**Objet : ETTERBEEK. Rue Belliard, 143**

Demande de permis unique portant sur la transformation d'une habitation utilisée comme bureau et magasin en bureau (rez) et trois appartements aux étages, mise en conformité des techniques spéciales, modification de la façade arrière ▪ **Avis conforme de la CRMS**

En réponse à votre courrier du 24/05/2019 nous vous communiquons ***l'avis conforme favorable sous conditions*** émis par notre Assemblée en sa séance du 5/06/2019.

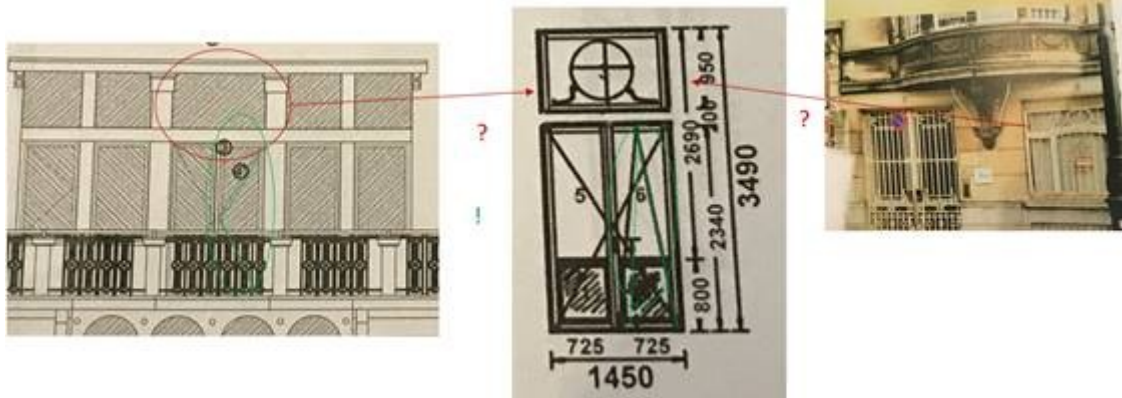
**Remplacement des châssis de la façade à rue** : la note explicative jointe à la demande de permis unique présente un diagnostic sommaire de l'état des châssis qui préconise le remplacement à l'identique des châssis aux premier, deuxième, troisième et quatrième étages. Il semble en effet que les profils existants soient trop minces pour permettre le placement de vitrages plus performants tant acoustiquement, eu égard au contexte urbain, que thermiquement. Il est proposé des nouveaux châssis en mÉRanti avec des oscillo-battants et des impostes ouvrantes. Les profils proposés pour les nouveaux châssis ne sont pas satisfaisants; il s'agit de profils standards trop épais et trop larges. La CRMS demande que les nouveaux châssis respectent les préconisations proposées par la DPC dans son rapport et que les fiches techniques des vitrages prévus soient soumises pour approbation à la DPC. Si les stratigraphies des menuiseries concluaient à la préexistence de menuiseries en bois verni, il conviendrait d'y revenir et dès lors d'abandonner le mÉRanti actuellement proposé en faveur d'une essence de bois plus noble.

Extrait du devis (à gauche) et du plan 10/11 (à droite)

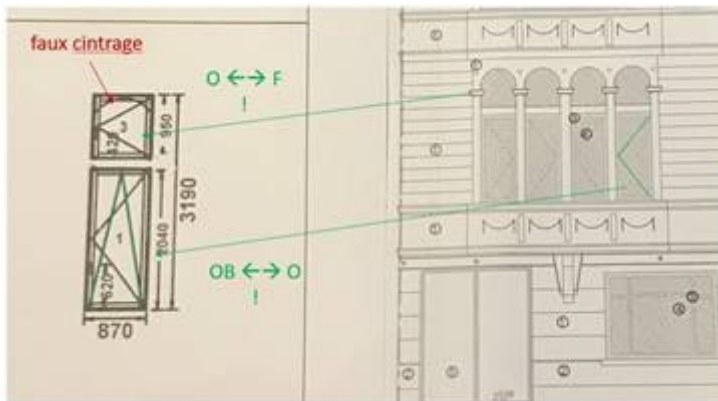
La CRMS relève toutefois des différences entre les plans 'situation projetée' et le devis des châssis :

- dans le devis, l'imposte au-dessus de la porte fenêtre au troisième étage est équipée de croisillons collés (en imitation de la fenêtre du rez-de-chaussée) tandis que rien de tel ne

COMMISSION ROYALE DES MONUMENTS ET DES SITES  
KONINKLIJKE COMMISSIE VOOR MONUMENTEN EN LANDSCHAPPEN  
figure sur le plan;

- les faux cintrages des huit impostes ne figurent pas sur le plan, pas plus que les oscillo-battants.

La CRMS autorise les oscillo-battants et l'ouverture des impostes mais n'accepte pas les petit-bois collés et les faux cintrages des huit impostes (pas de pièces rappliquées en multiplex aux premier et deuxième étages) et demande d'opter pour des profils cintrés. Elle demande que les documents (plans de détails) soient clarifiés et dûment complétés et soumis pour approbation à la DPC.
